VALKIAVAARAN TUULIVOIMAHANKKEEN YMPÄRISTÖVAIKUTUSTEN ARVIOINTIOHJELMA, TERVOLA, TORNIO, ROVANIEMI

Energiequelle Oy on 22.2.2022 toimittanut Lapin elinkeino-, liikenne- ja ympäristökeskukseen Valkiavaaran tuulivoimahanketta koskevan ympäristövaikutusten arviointiohjelman. Lapin ely-keskus antaa tämän lausunnon yva-lain mukaisena yhteysviranomaisena. Hankkeeseen sovelletaan yva-lain 3.1 § mukaisesti yva-menettelyä.

Kuva 1. Sähkönsiirron vaihtoehdot (lähde: yva-ohjelma).

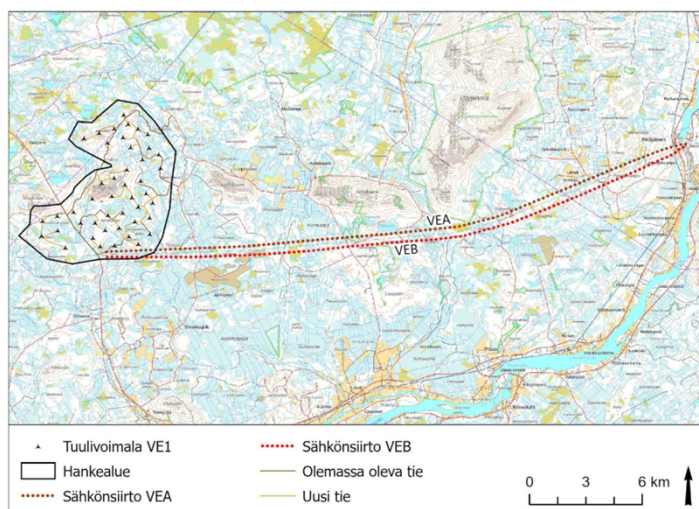
K: Muutama kysymys ja huomioitava asia. Kysymys sähkönsiirrosta: onko tässä hankkeessa eteläistä vaihtoehtoa huomioitu ollenkaan? Eniten huolestuttaa: karttaa katsoessa useita hankkeita, kaikki eivät edes näkyvissä. Mikä hankkeitten

2. arviointiselostuksessa tulee yhtenä vaihtoehtona tarkastella sähkön-siirtoyhteyttä länteen Keminmaan (Lammaskosken) sähköasemalle

Voimajohtovaihtoehtojen osalta Metsähallitus kiinnittää huomion, ettei arviointiohjelmassa oteta kantaa siihen, onko sähkönsiirto mahdollista toteuttaa 110 kV voimajohtona, mikäli muidenkin lähialueille suunniteltavien tuulivoimahankkeiden sähkönsiirto toteutetaan Petäjäskosken sähköasemalle.

V: Sähkönsiirrosta: Energiequellelle on sanottu, että liittyminen olisi mahdollista Petäjäskoskelle, riippuen siitä, mitkä hankkeet sinne ennen Valkiavaaran hanketta mahdollisesti liittyvät. Petäjäskoski on se vaihtoehto, jota tässä hankkeessa tarkastellaan. (Lohman)
